変更原案	変更案
堤防工事・宅地嵩上げ工事の施行の場所の見方 平面図に示す赤線は、計画における堤防川側の法肩位置を指しています。 堤防川側の法肩位置 ※本附図記載の標高は、東京湾中等潮位による。 168	堤防工事・宅地嵩上げ工事の施行の場所の見方 平面図に示す赤線は、計画における堤防川側の法肩位置を指しています。 堤防川側の法肩位置 ※本附図記載の標高は、東京湾中等潮位による。 168

変更原案	変更案
堤防の整備、河道の掘削等の施行場所（国土交通省） 縮尺 1：10,000 堤防の整備、河道の掘削等の施行場所（国土交通省） 縮尺 1：10,000 ※施行の場所の起終点及び法線位置については、地形の変化等に伴い微細な変更が生じる場合があります。 ※赤線については、堤防川側の法線位置を示しています。	堤防の整備、河道の掘削等の施行場所（国土交通省） 縮尺 1：10,000 堤防の整備、河道の掘削等の施行場所（国土交通省） 縮尺 1：10,000 ※施行の場所の起終点及び法線位置については、地形の変化等に伴い微細な変更が生じる場合があります。 ※赤線については、堤防川側の法線位置を示しています。

附圖-12

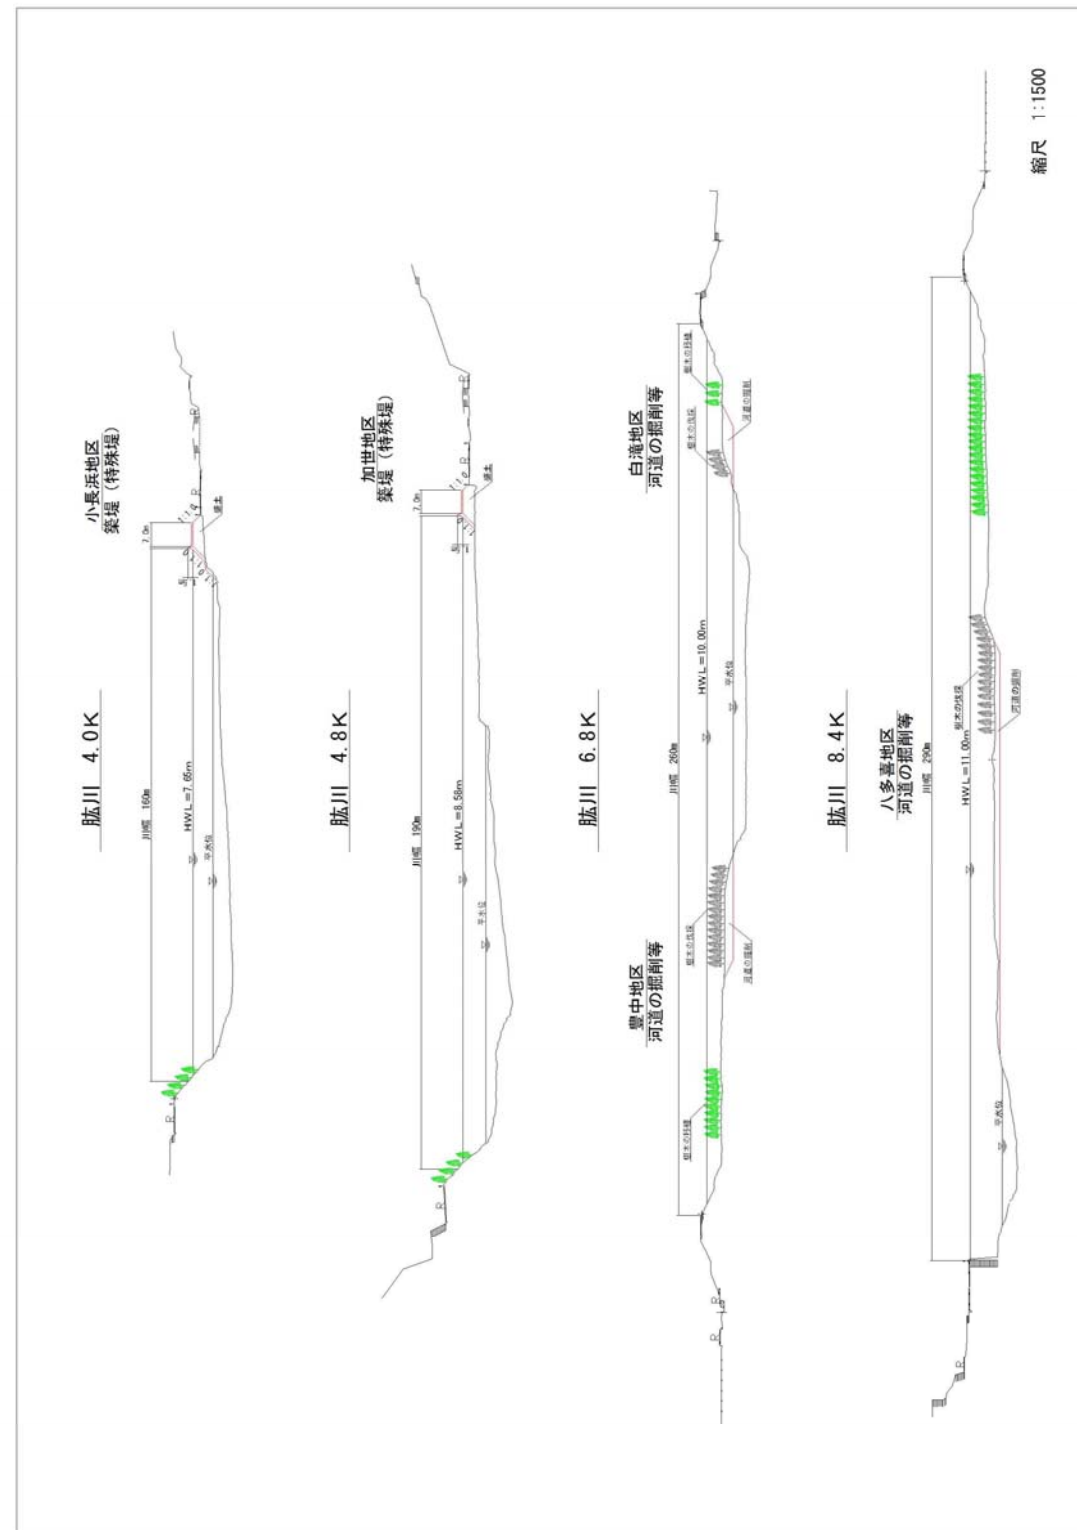
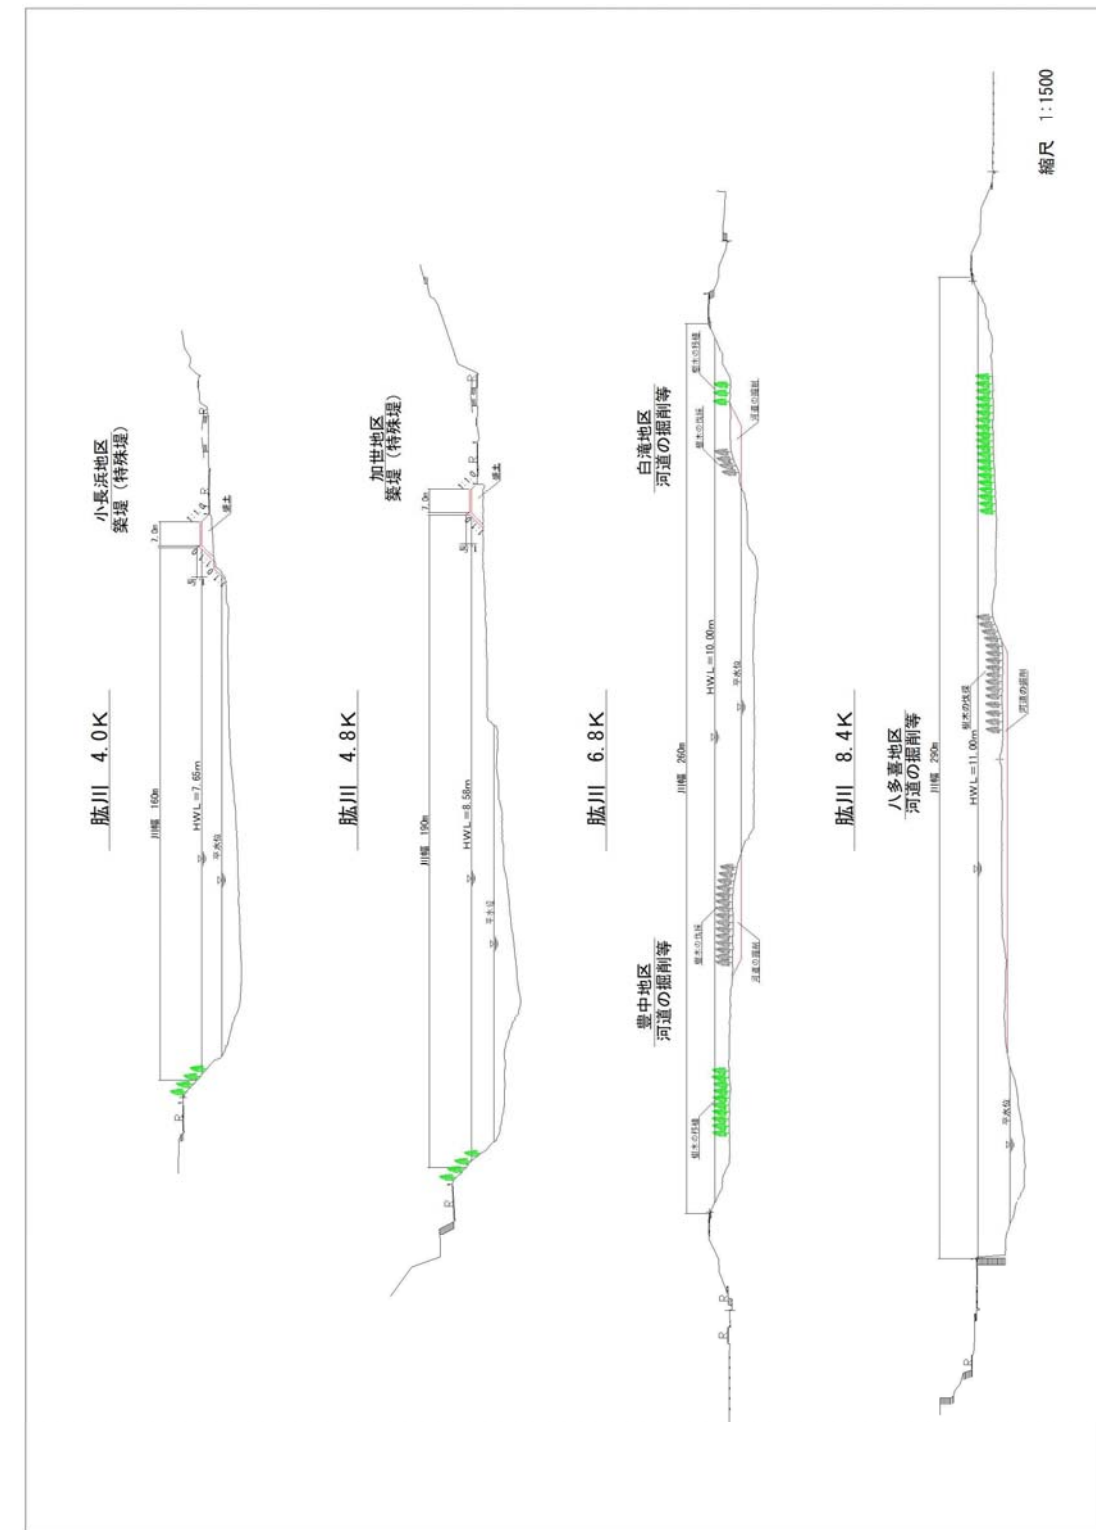
※右欄「変更案」の赤文字、赤囲み箇所は、左欄「変更原案」からの修正箇所です。

附圖-13

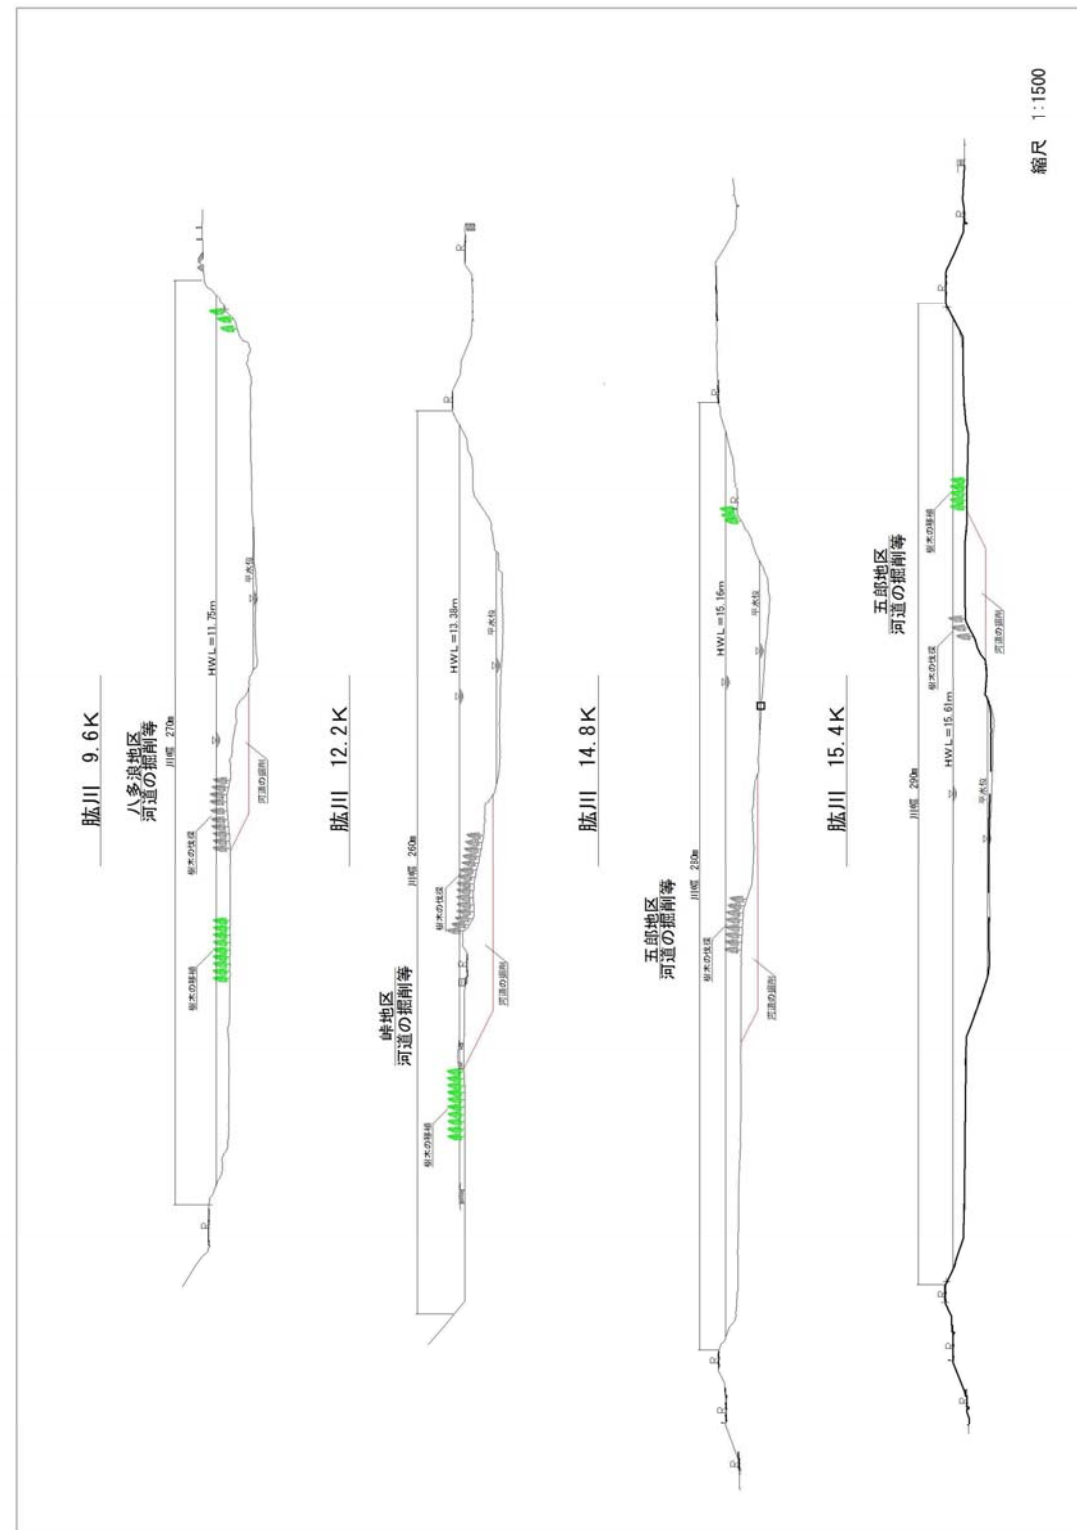
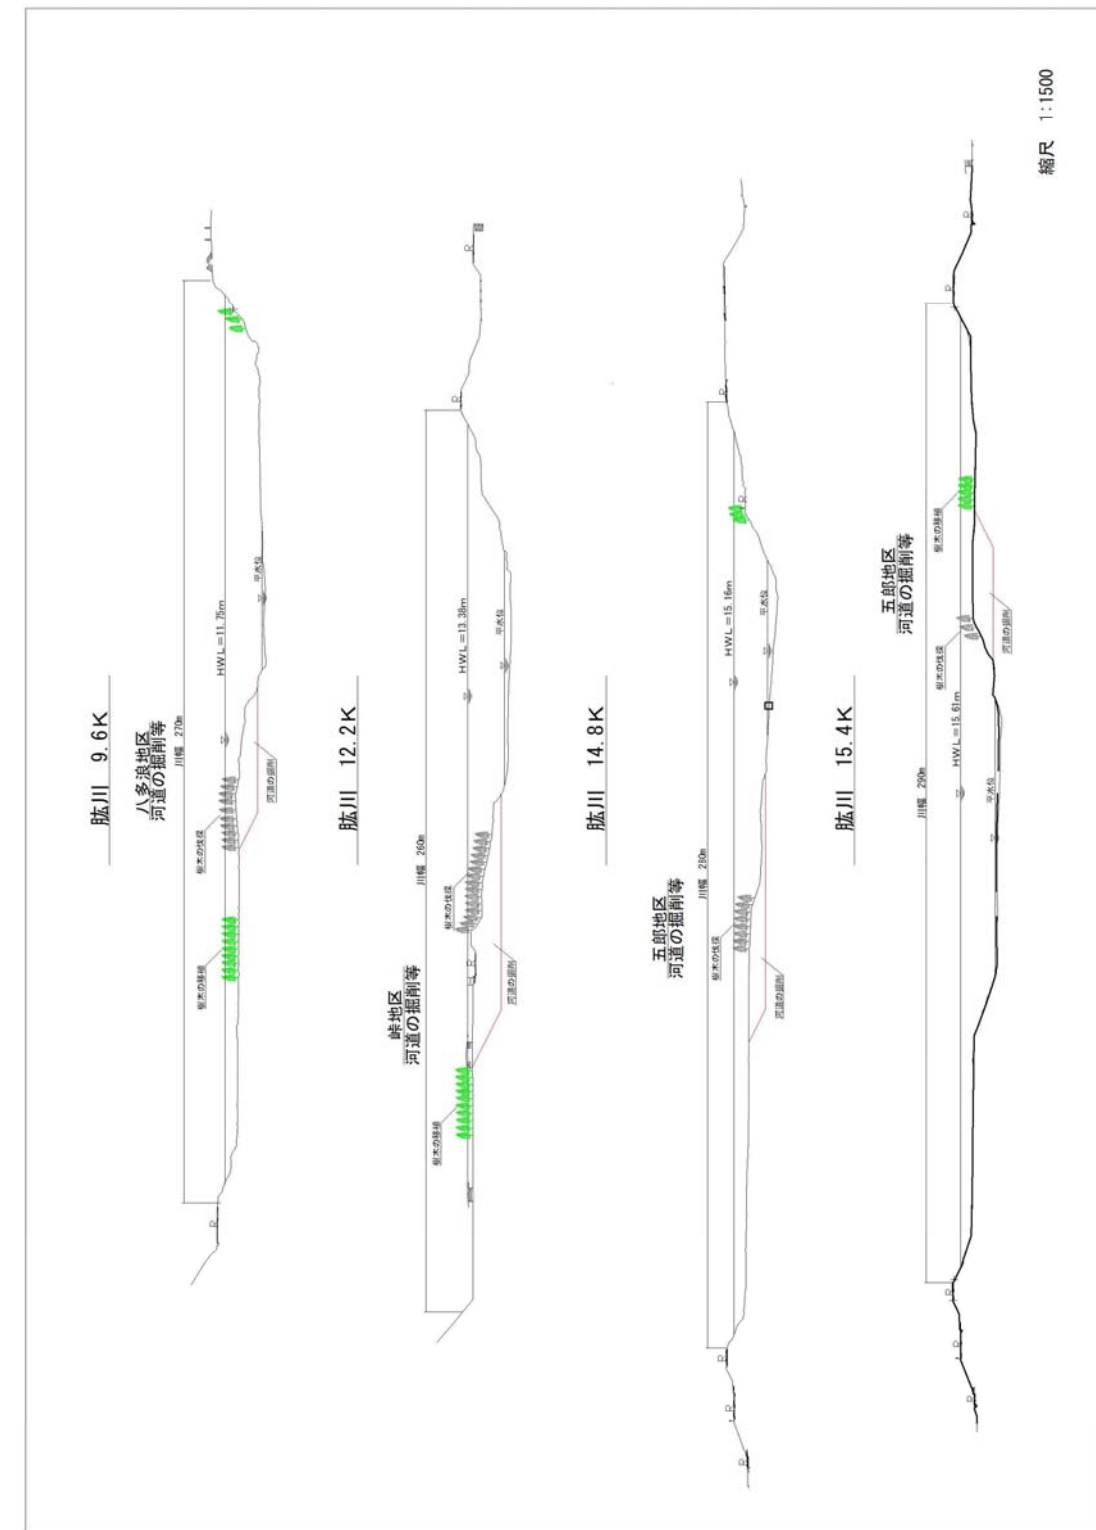
※右欄「変更案」の赤文字、赤囲み箇所は、左欄「変更原案」からの修正箇所です。
